# 日本原子力発電株式会社敦賀発電所の 敷地内破砕帯の評価について (その2)

平成27年3月25日

原子力規制委員会  
敦賀発電所敷地内破砕帯の  
調査に関する有識者会合

図5-1 海上ボーリングNo.2孔柱状図（明神沖テフラ）

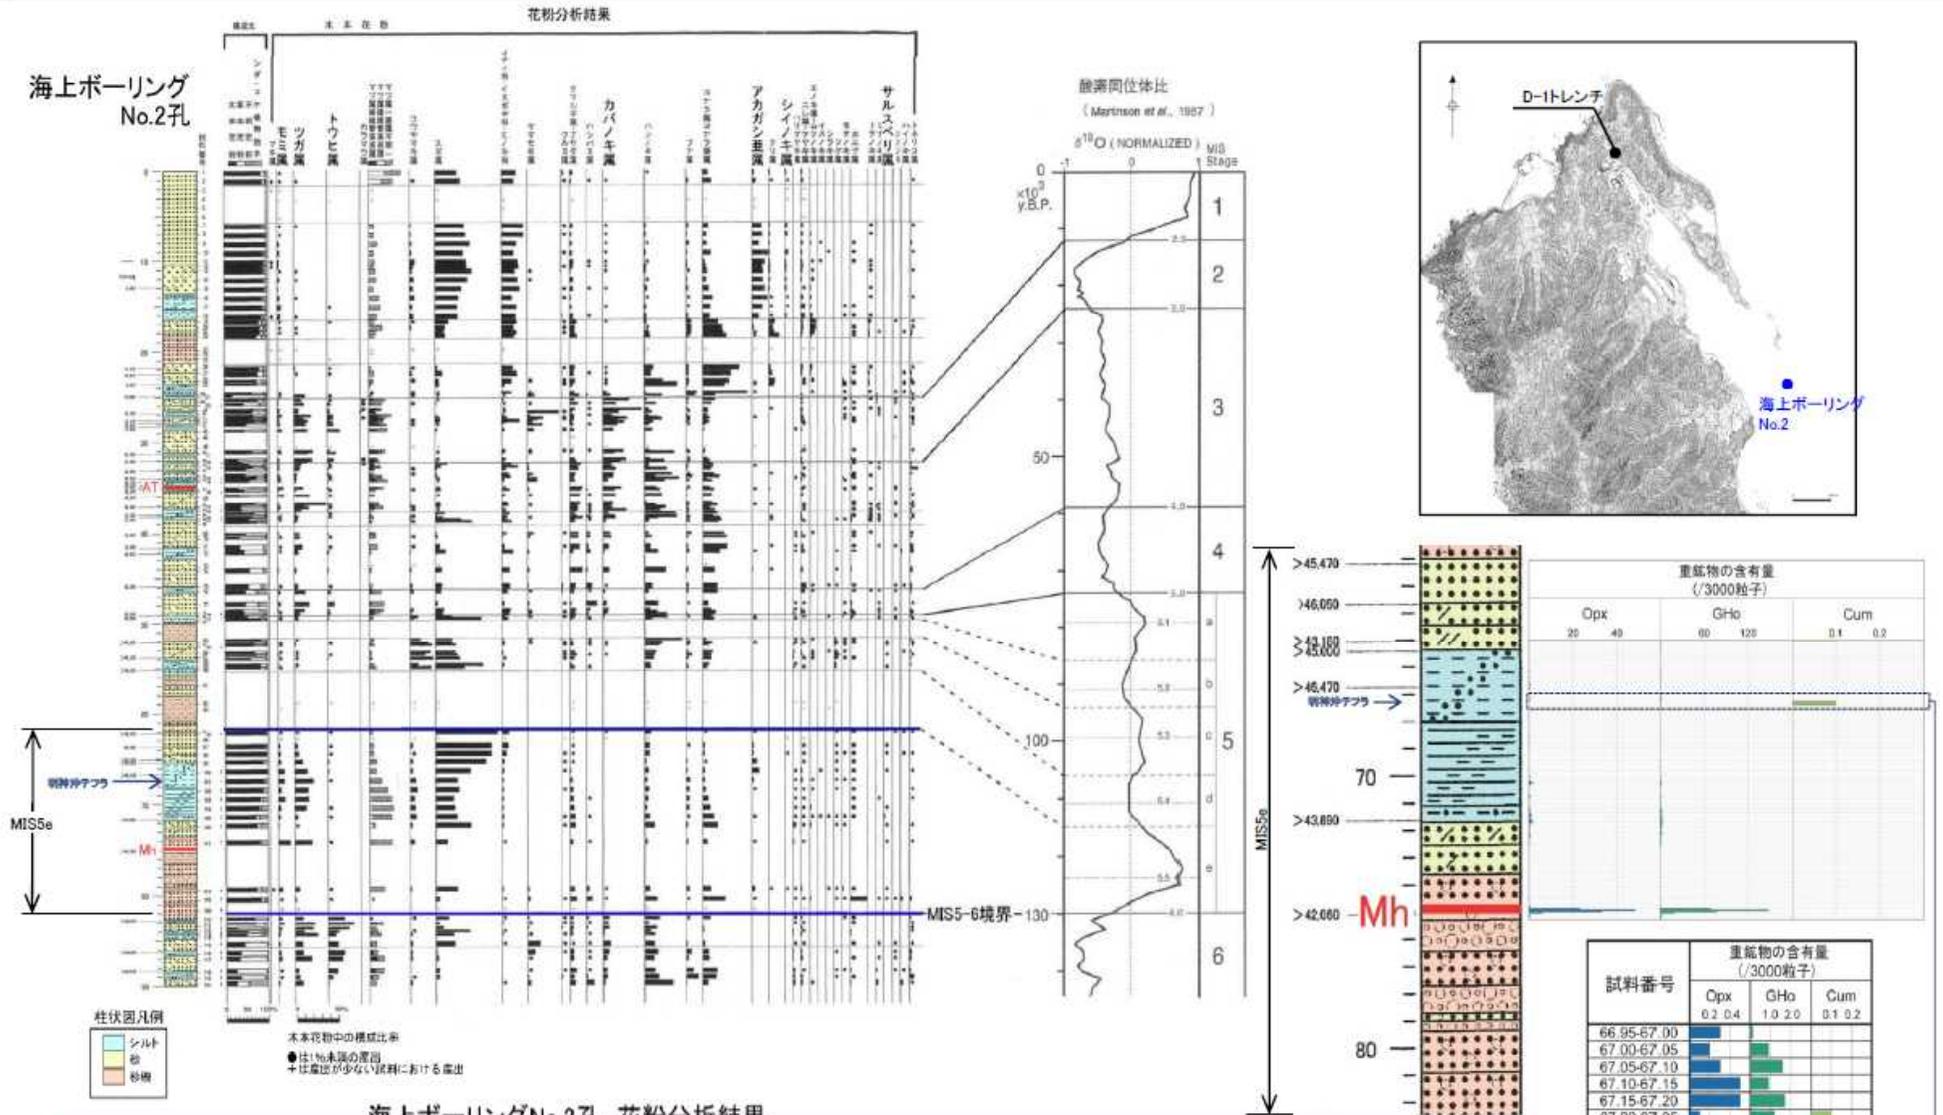
- ・しかし、測線 E や測線 G のようにピークが複数認められるところもあり、そのピークの出現形態は必ずしも同じではないため、これは降灰層準を示す本質的な根拠であるとは言いがたい【図5-3】。
- ・普通角閃石は「礫混じりシルト質砂」からのみ検出され、その下位に検出されない層（⑤層の最下部）があることが降灰層準とであることの重要な根拠とされているが、⑤層の最下部は「砂礫層」である。したがって、その検出の有無は、地層の堆積状況や粒度に支配され、粗粒な地層には保存されなかった可能性がある。「礫混じりシルト質砂」からのみの普通角閃石の検出は、当該地層を降灰層準と判断する根拠にはならない。
- ・海上ボーリングで約 8m の深度差がある明神沖テフラと美浜テフラには、相当程度の年代差が推定される【図5-1】。D-1 トレンチでは両テフラ相当とされる普通角閃石に層序の逆転はないものの、非常に近接しほぼ同層準に認められている【図5-2】。このことは、D-1 トレンチの⑤層下部で認められる普通角閃石が両テフラ起源であるとしても、それらは侵食と堆積プロセスの中で再堆積したものである可能性を示唆している。

図5-3 D-1トレンチにおける火山灰分析結果の例

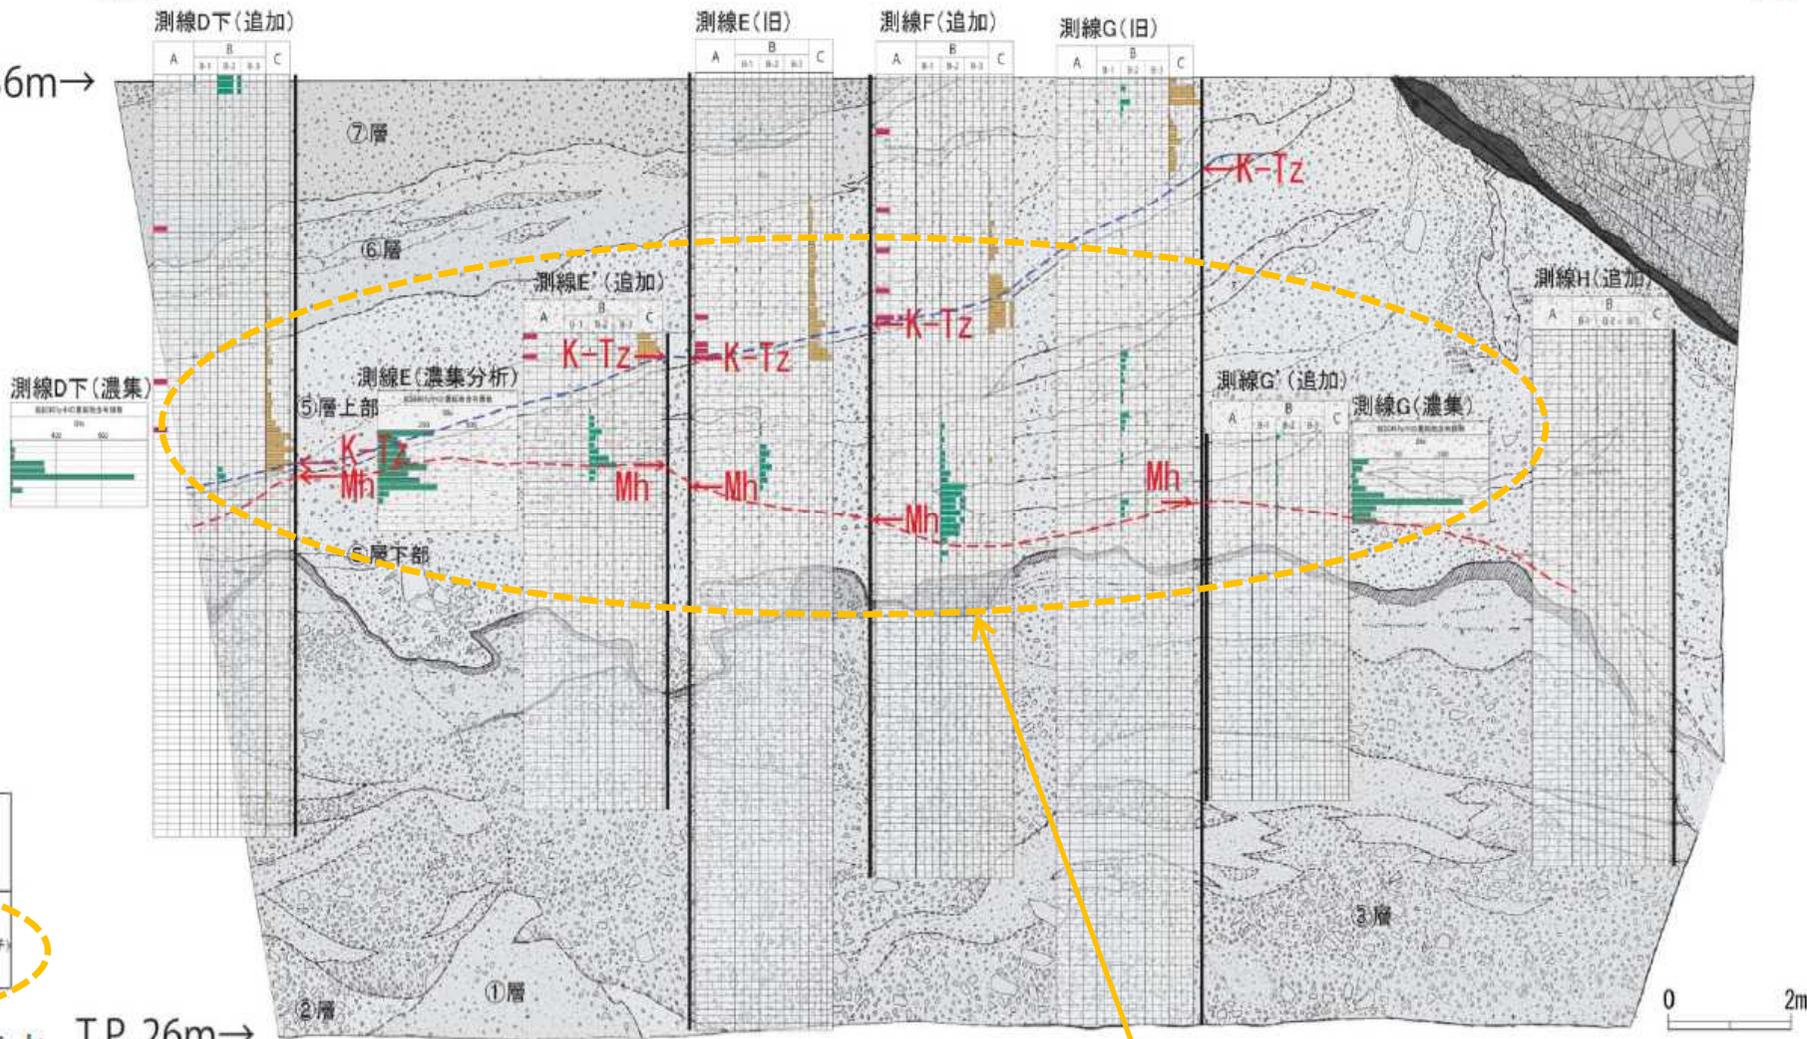
- ・ 通常分析では、テフラ由来の鉱物（普通角閃石）の含有率は 3,000 粒子中数個程度であり、前回評価書とりまとめ時点と同様に依然として極めて低い【図 5-3】。
- ・ 濃集分析によりテフラ由来の鉱物（普通角閃石）の検出数が増し、

その含有率にピークは認められる【図5-3】。

テフラ由来の鉱物(角閃石)の含有率は前回評価書とリまとめ時点と同様に依然として極めて低い。

濃集分析の結果において検出された普通角閃石の統計的ピークの出現形態は必ずしも同じではない。

1.3-6  
図7-2 海上ボーリングNo.2孔柱状図 (MIS6相当層中の普通角閃石)

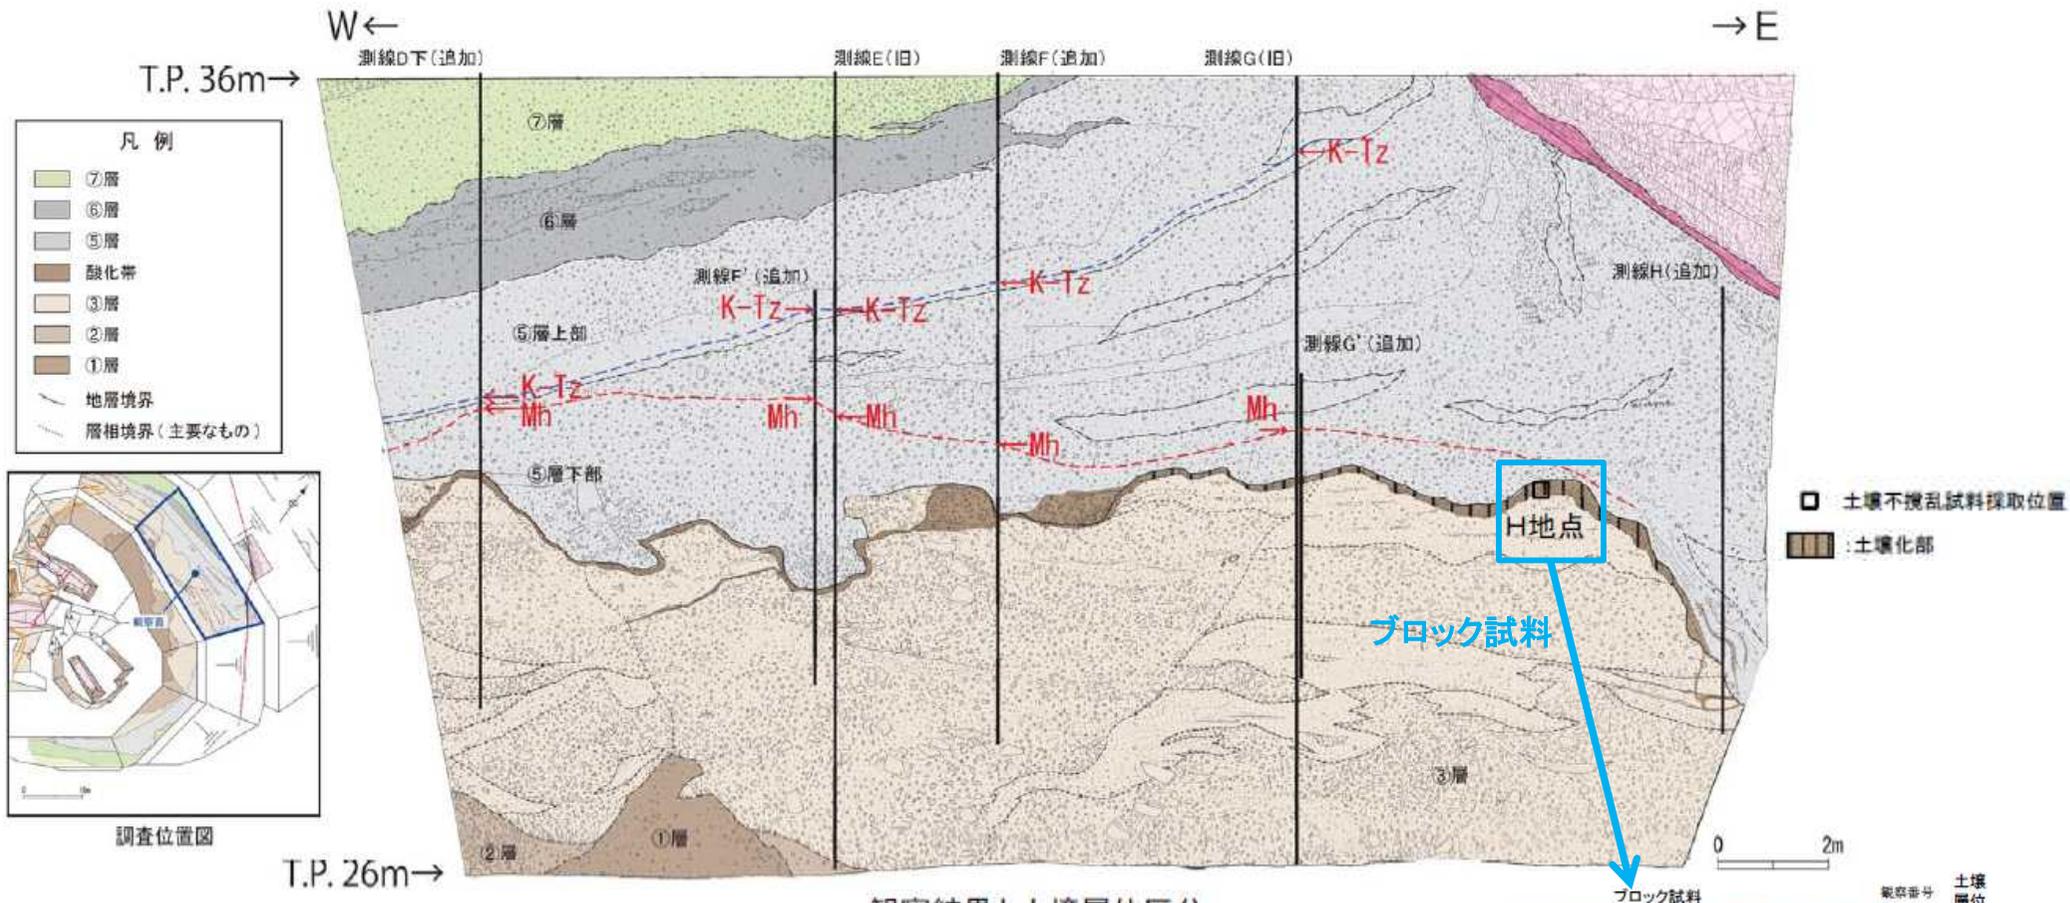
③層は⑤層の下位に位置していること、⑤層下部が③層を削り込んで堆積していること、③層には⑤層下部テフラが含まれないこと、③層の礫の風化度は下位の②層と比べて小さく③層は間氷期を多く経験していないと推定されることなどから、③層の堆積した時代は、中期更新世の MIS6 である可能性がある。ただし、Ⅲ.1.2(2)で述べたとおり⑤層下部テフラが確実に美浜テフラ(12.7 万年前)に対比されることは言えないため、⑤層下部より下位の③層が必然的に MIS6 となることは言えないこと、⑤層下部が③層を削り込んで堆積していることをもって必ずしも長い時間間隙を示すとは限らないこと、③層の礫の風化度からは 20 万～30 万年前までさかのぼるほど古い地層とは判断できないこと等から、③層の堆積年代は日本原電が説明する「MIS6 以前」ではなく、「古くとも MIS6」であると判断される。

図8-2 日本原電による③層の土壌分析 分析結果

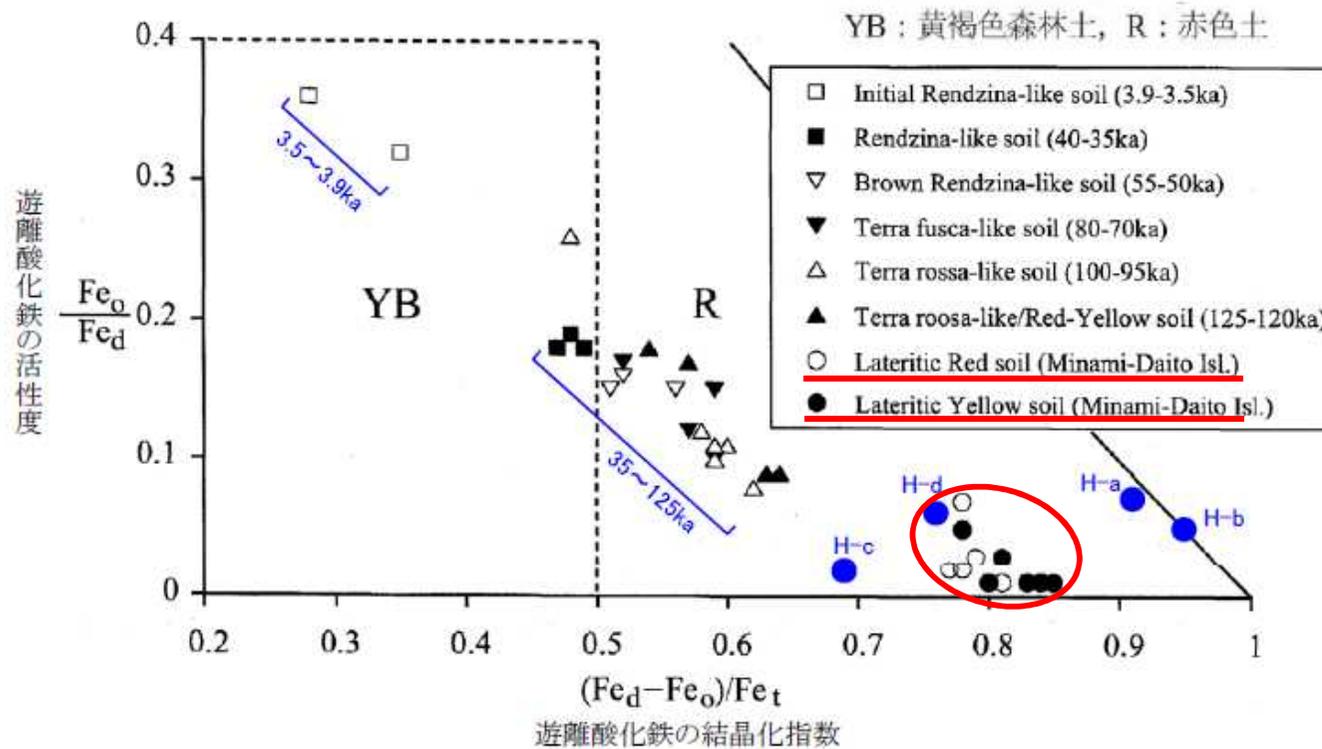
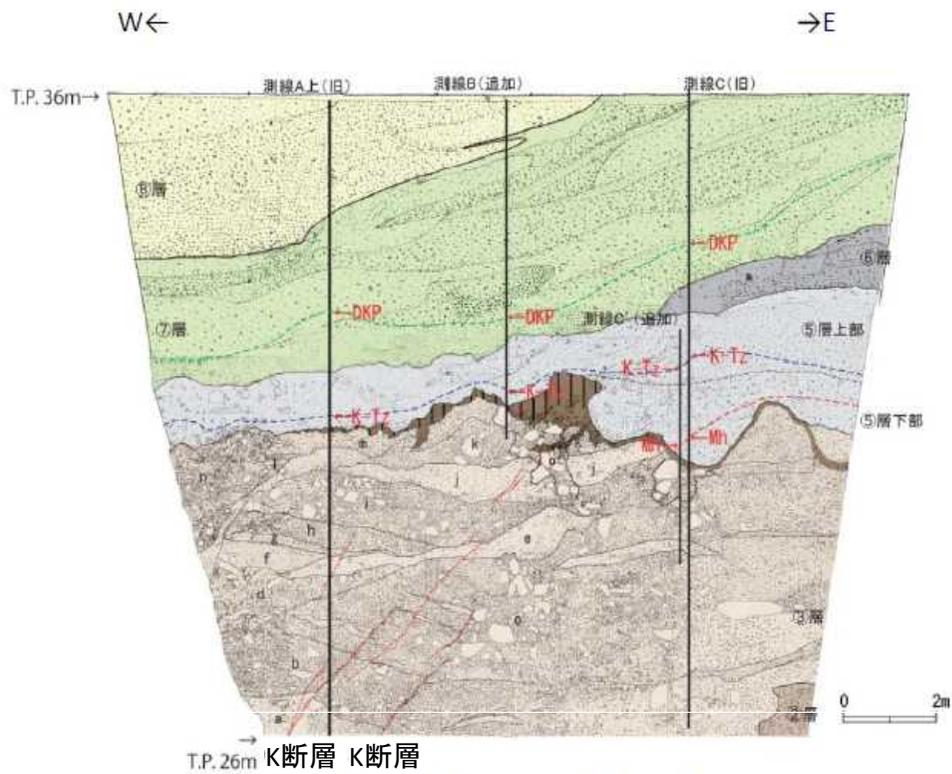
なお、日本原電が説明する“③層最上部における土壌化した地層”(おおよそ旧④層の一部)についてはさほど明瞭ではないこと、⑤層下に埋没し土壌化が中断した地層であること、比較した遊離酸化鉄の研究例は母岩や気候も異なる土壌形成の例であること等の理由から、遊離酸化鉄の活性度を指標にして、③層を高位段丘堆積物相当と判断することはできないと判断される。

図9-2 D-1トレンチにおけるK断層(1-1ピット南面の例)

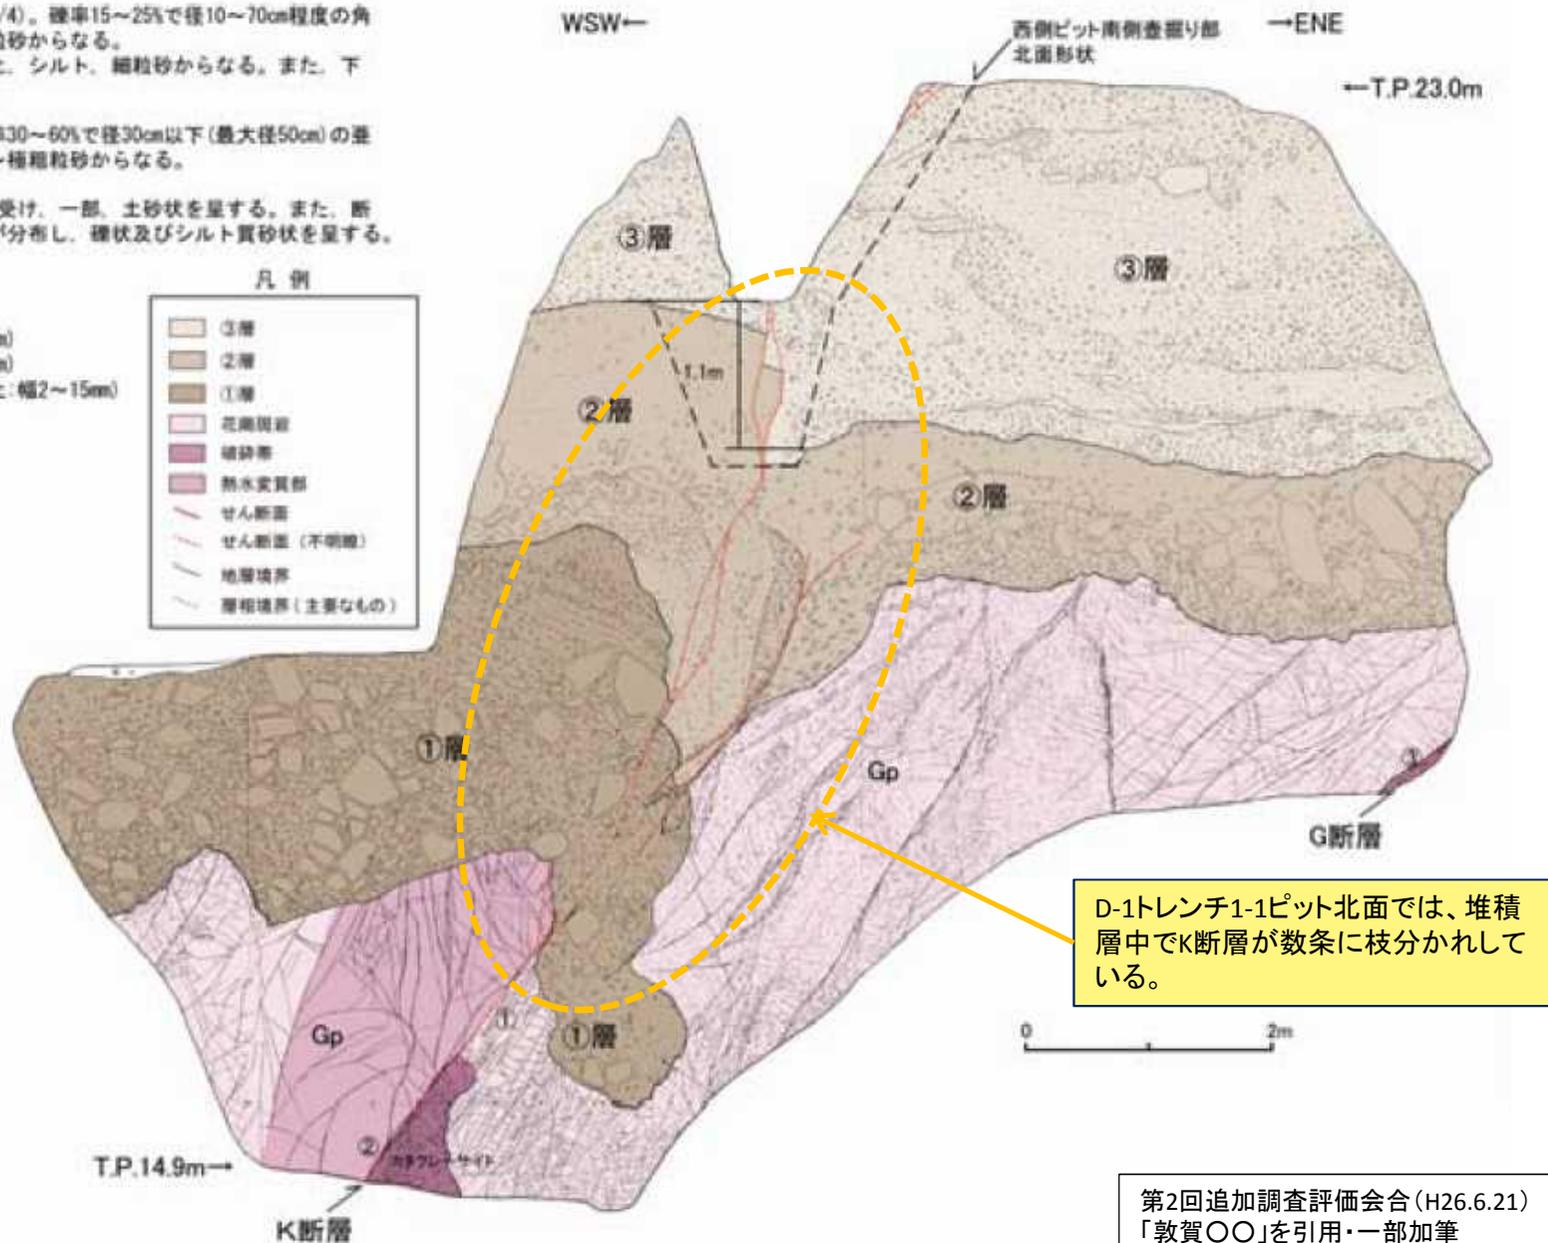
①層及び②層は、仮に変位分の 1m を元に戻したとしても断層の両側で層厚が大きく異なる。また 1-1 ピット北面では、K断層が枝分かれしているなど、必ずしも K断層の活動履歴が 1 回のみであると確実に判断できるとは言いがたい【図 9 - 3】。また、断層を挟む地層の高度差は、下位ほど大きい傾向もある【図 9 - 2】。さらに、少なくとも基盤内には断層活動の累積を示唆する断層破碎物質が認められる。

矢印で示された数字は事業者が計測したK断層の両側での地層の鉛直落差を示したものであるが、トレンチ上部の③層では撓曲部(断層の直近で地層がたわんだ部分)も含めた地層の落差(変位)を計っているのに対し、露頭下部の①層や②層では断層面に沿う落差(ずれ)だけを計っていて、撓曲部の変位は加えていない。計測方法を統一すれば、下位の地層ほど変位量が大きくなり、このことは変位の累積性を示唆する。

図9-3 D-1トレンチにおけるK断層(1-1ピット北面の例)

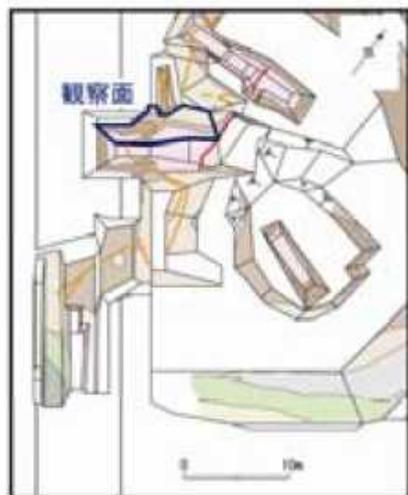
D-1トレンチ1-1ピット北面では、堆積層中でK断層が数条に枝分かれしている。
